Oggetto n. 1225

Intesa sulle modifiche cartografiche al piano territoriale paesistico regionale presentate dalla Provincia di Piacenza con la variante specifica al proprio piano territoriale di coordinamento. (Proposta della Giunta regionale in data 7 settembre 2016, n. 1276). (*Prot. DOC/2016/0000659 del 27/10/2016*)

**PROPOSTA DI VARIANTE CARTOGRAFICA AL
PIANO TERRITORIALE PAESISTICO REGIONALE**

Schede delle varianti

INDIVIDUAZIONE DELLA MODIFICA PROPOSTA SU BASE CARTOGRAFICA

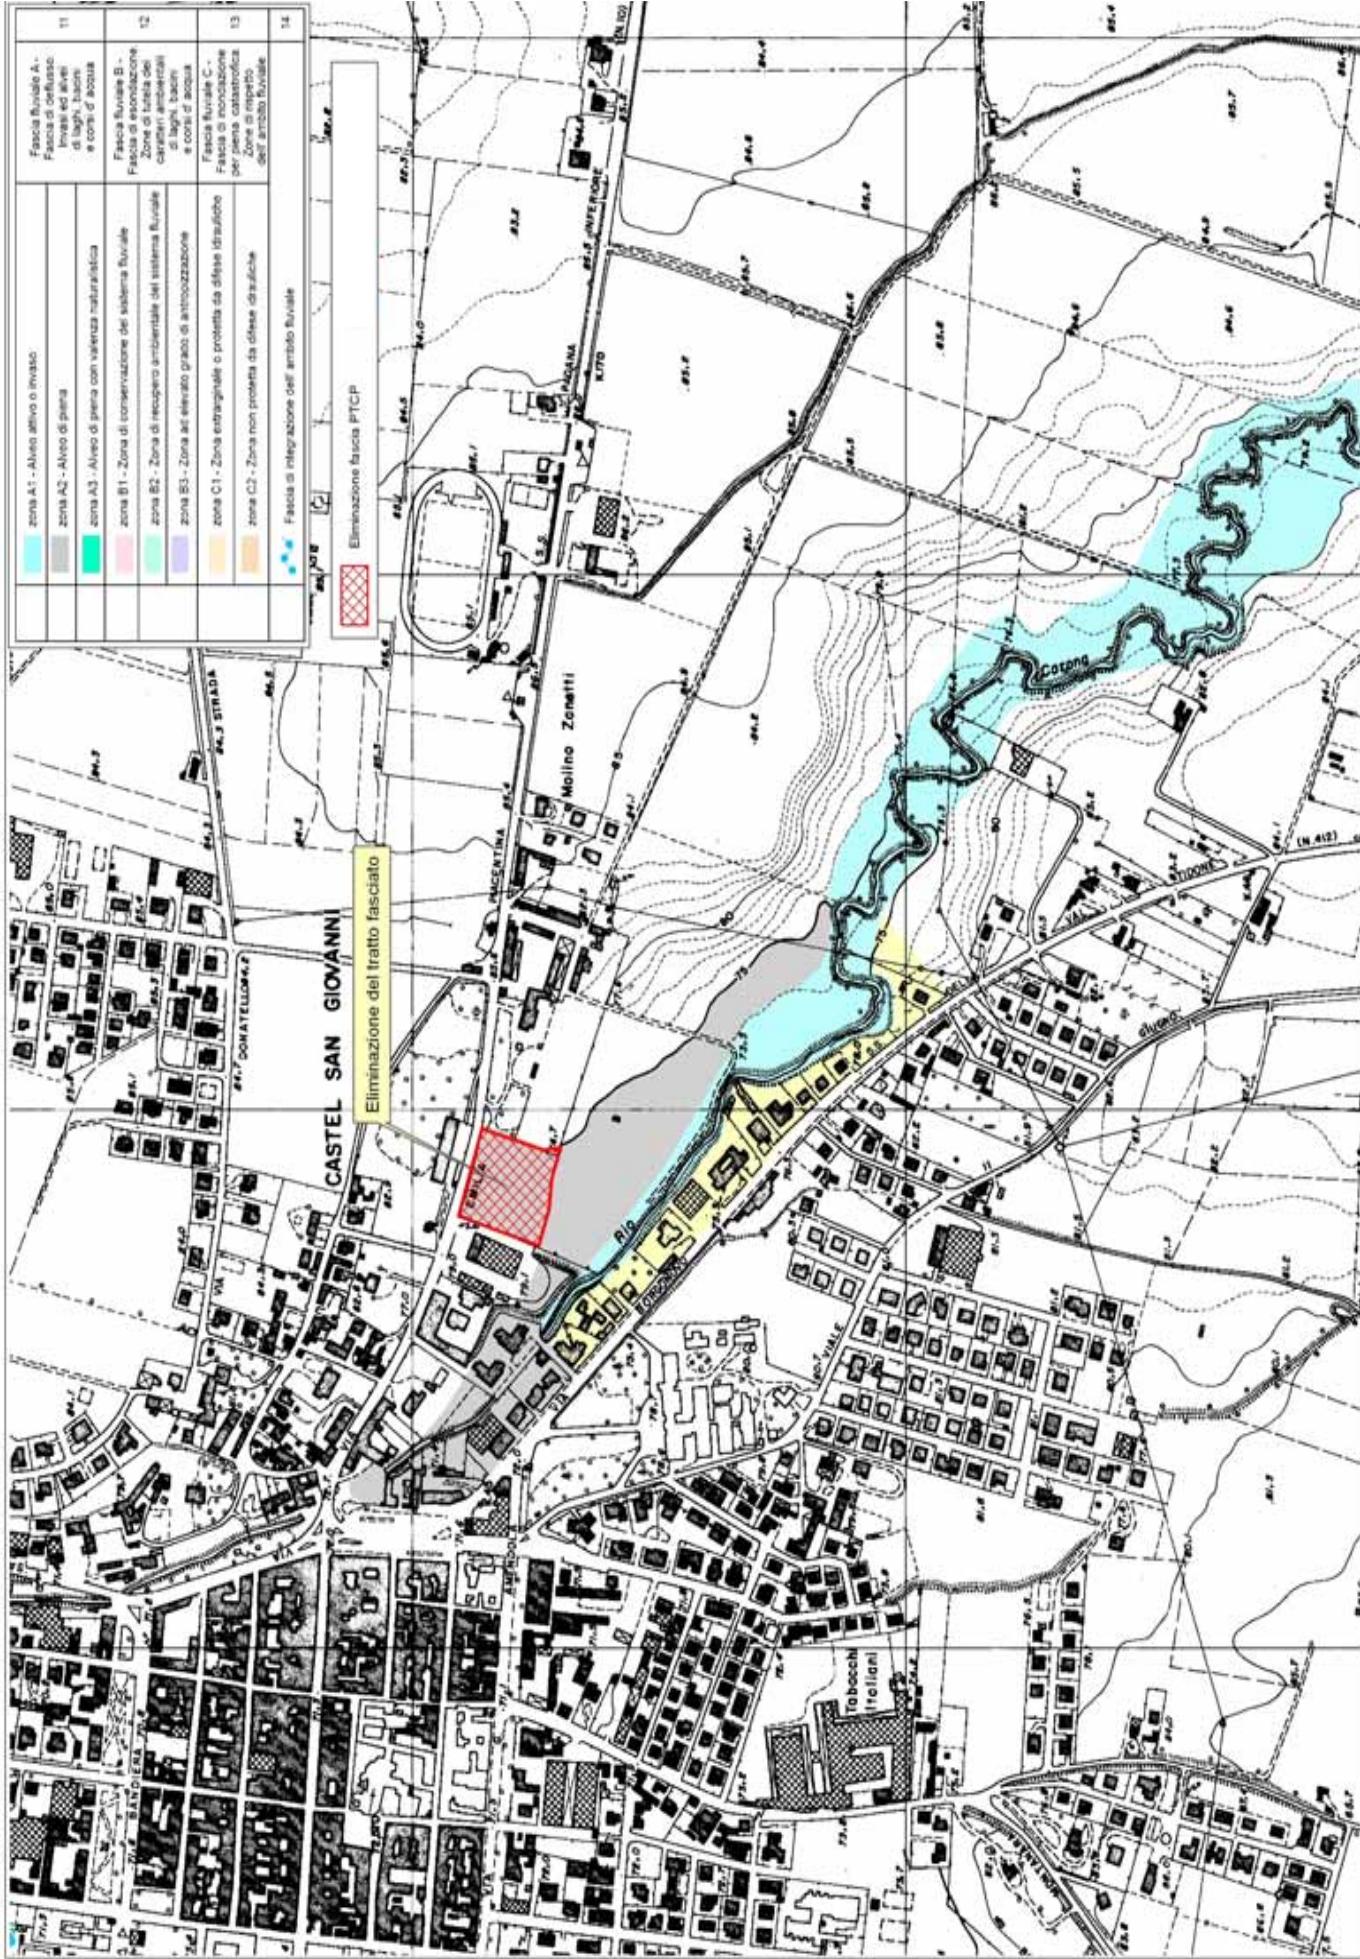
Riduzione nella Fascia fluviale A "Fascia di deflusso. Invasi ed alvei di laghi, bacini e corsi d'acqua" della zona A2 "Alveo di piena", in destra idrografica del Rio Carona. La fascia fluviale A è disciplinata dagli artt. 10 e 11 delle Norme del PTCP.

7.110 mq lungo un tratto di circa 400 m.

MODIFICA C_04 TIDONE-Tidone 1

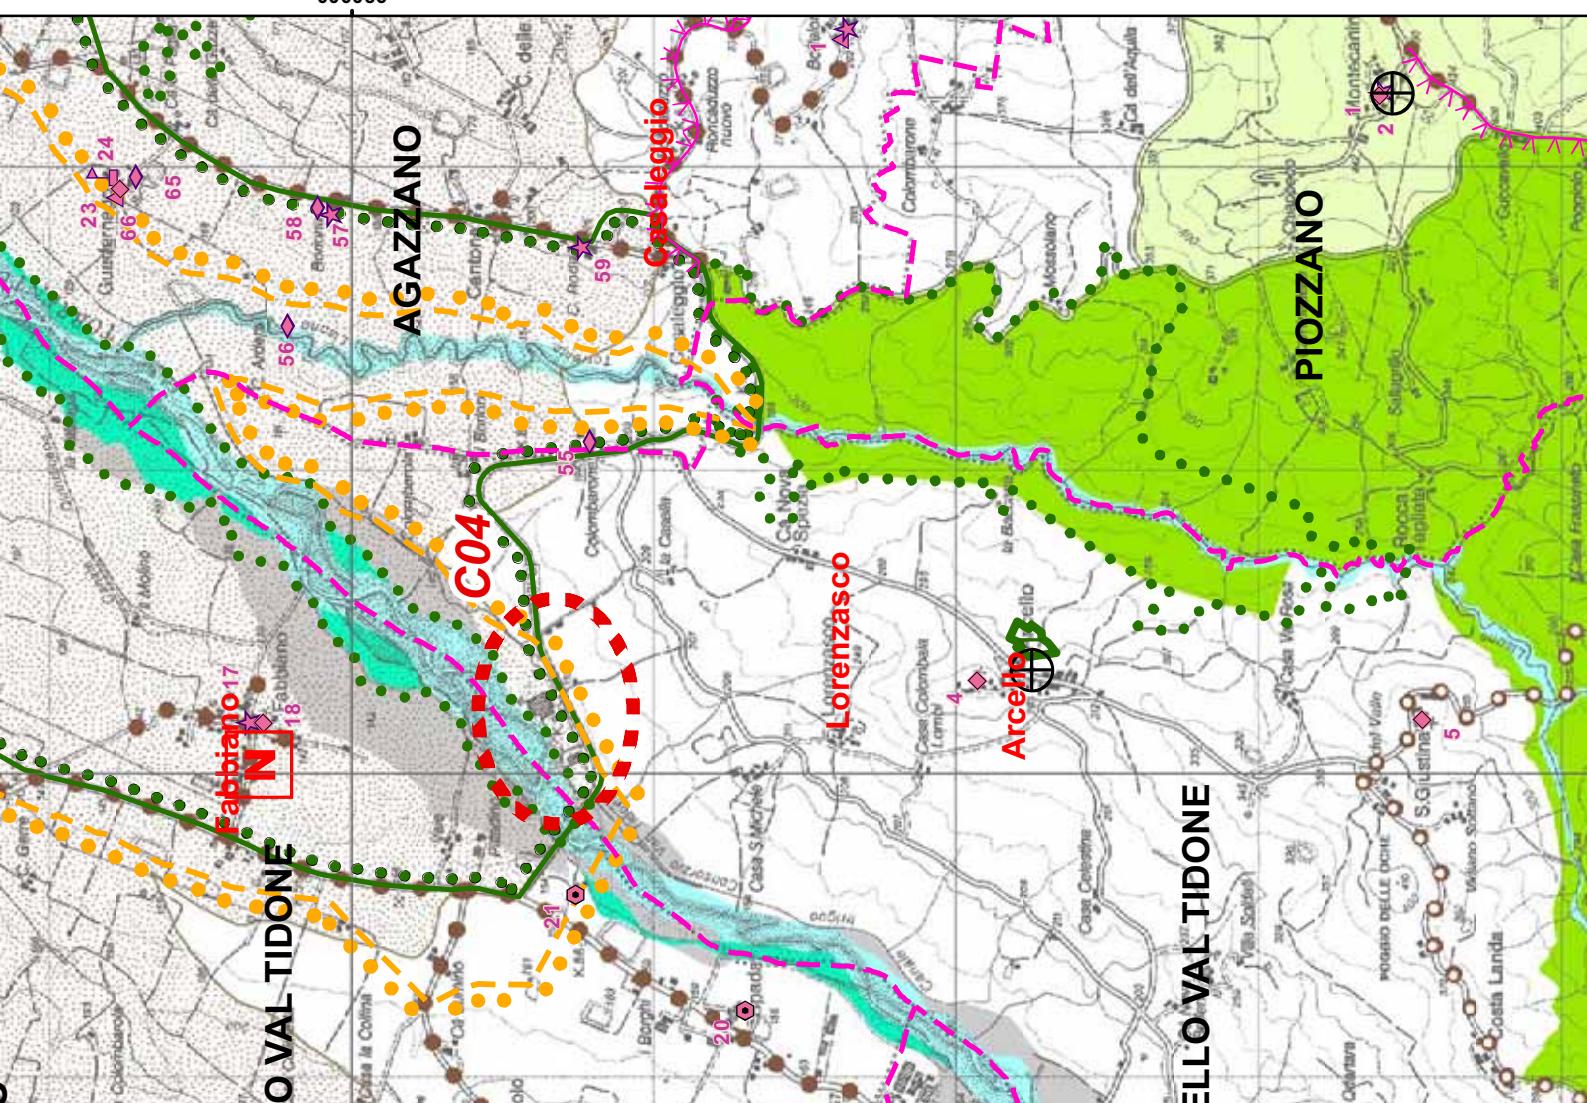
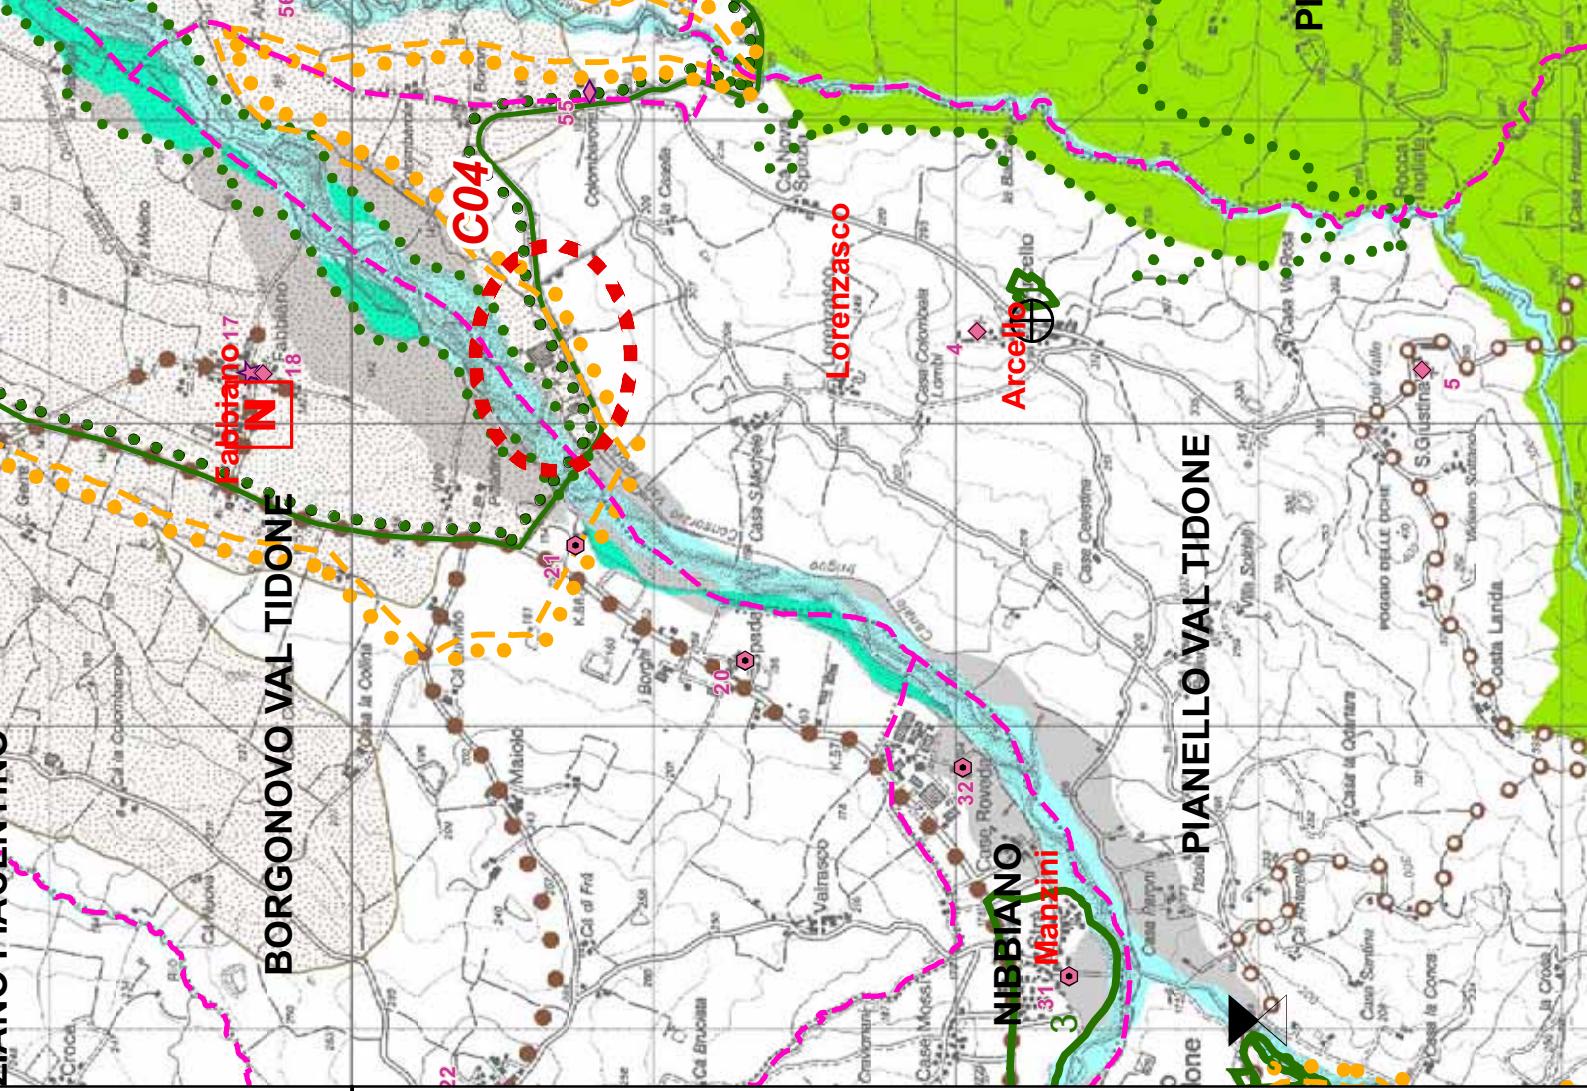
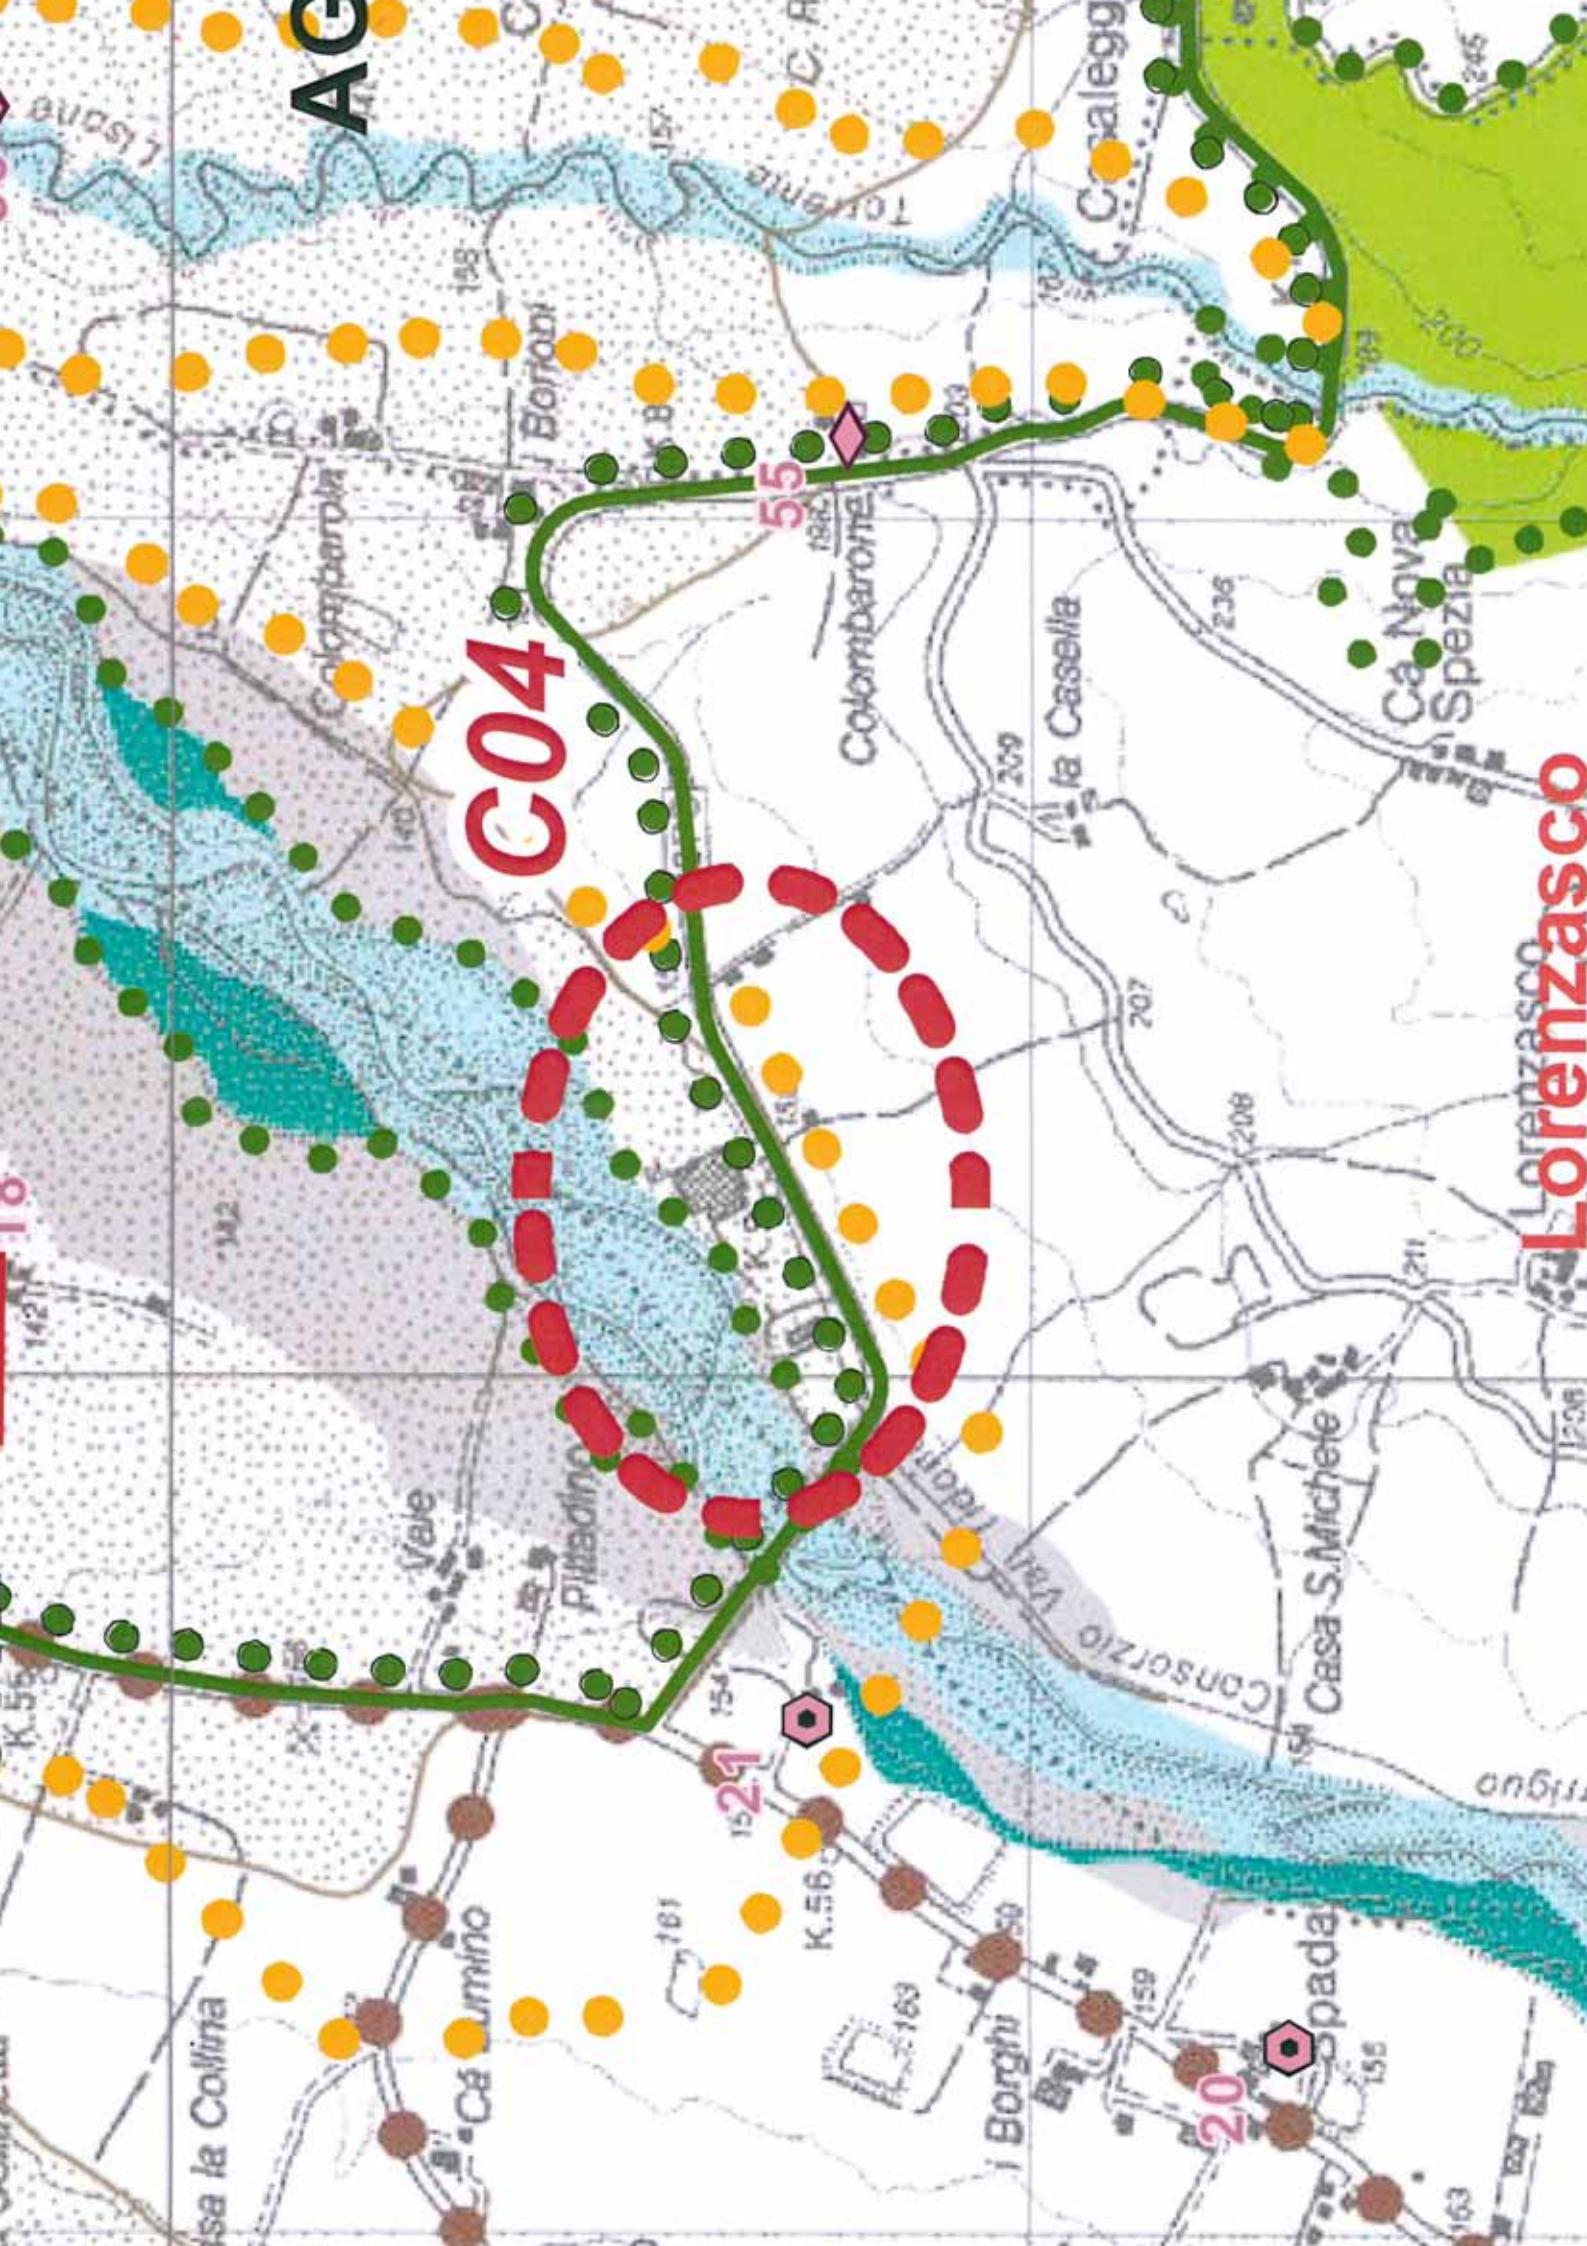
Eliminazione di un tratto di fascia A1 "Alveo attivo o invaso" e di un tratto di fascia A2 "Alveo di piena" in destra idrografica del T. Tidone, tutelati dalle disposizioni dell'art. 11 "Fascia A - Fascia di deflusso - Invasi ed alvei di laghi, bacini e corsi d'acqua". La modifica non interessa la destinazione urbanistica: Ambito urbano consolidato-Tessuto prevalentemente produttivo ad impianto unitario.

ENTITA'	DELLA	MODIFICA
5.298 mq. per il tratto di fascia A1 e 2.061 mq. per il tratto di fascia A2.
